改善箇所説明図

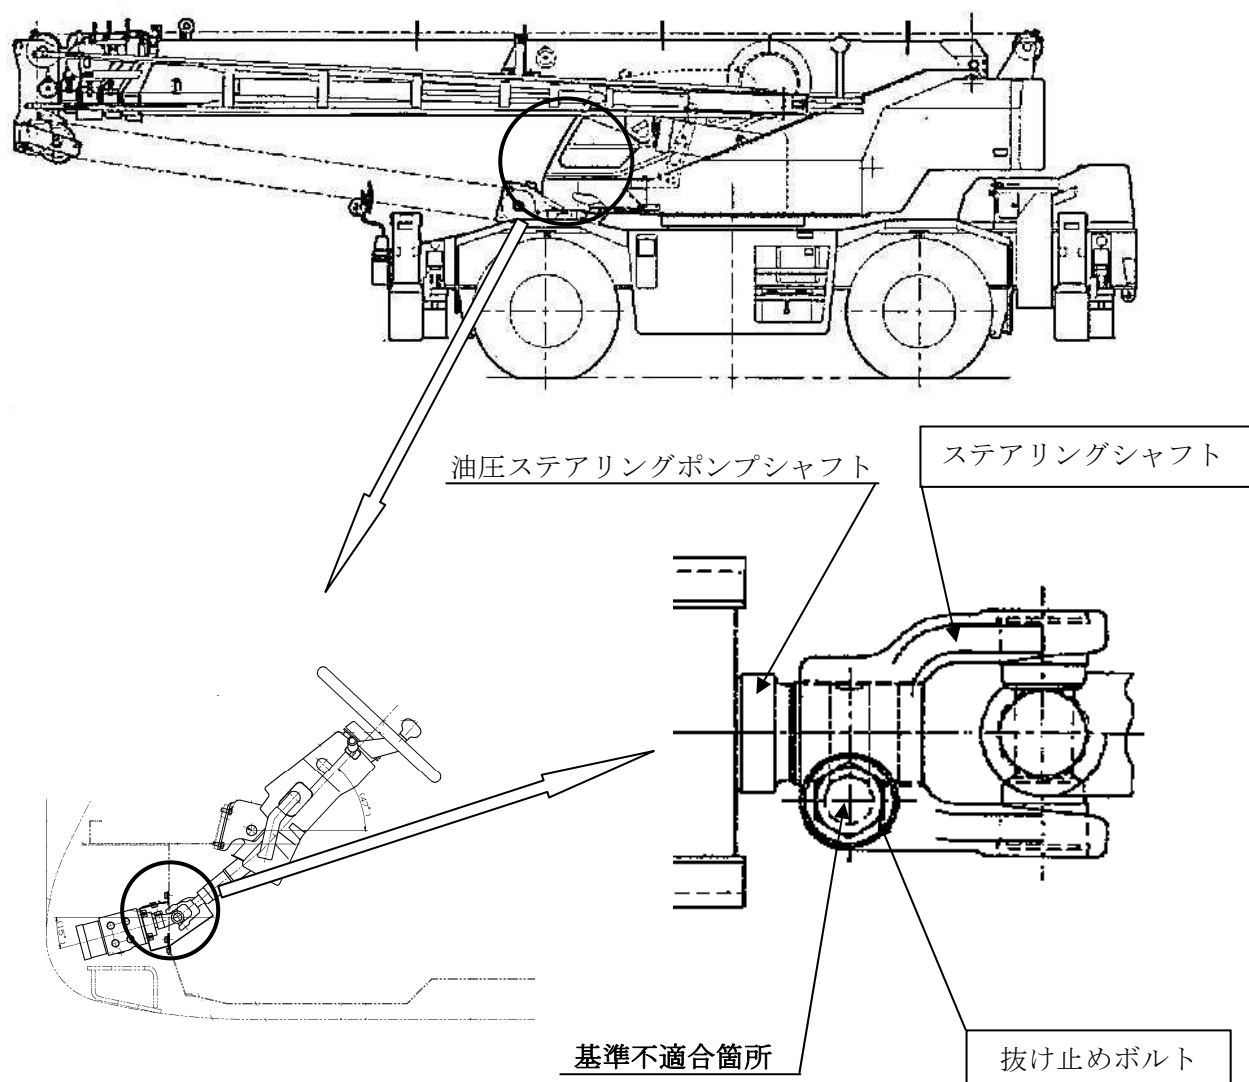
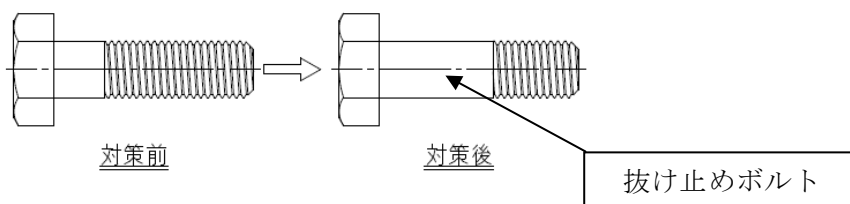
基準不適合箇所

かじ取り装置のステアリングシャフトと油圧ステアリングポンプシャフトの連結部において、ステアリングシャフトの抜け止めボルト穴の加工が不適切なため、抜け止めボルトと油圧ステアリングポンプシャフトの抜け止め溝との掛かりが不足している場合がある。このため、ハンドル位置調整の際、当該連結部が外れ、最悪の場合、ステアリング操作が不能となるおそれがある。

全車両、抜け止めボルトの掛かり代を点検し、不適切なものについてはステアリングシャフトを良品に交換する。

また、抜け止めボルトと抜け止め溝との掛かりを確実にするため、抜け止めボルトを対策品と交換する。

識別：交換したボルトに白色ペイントを塗布する
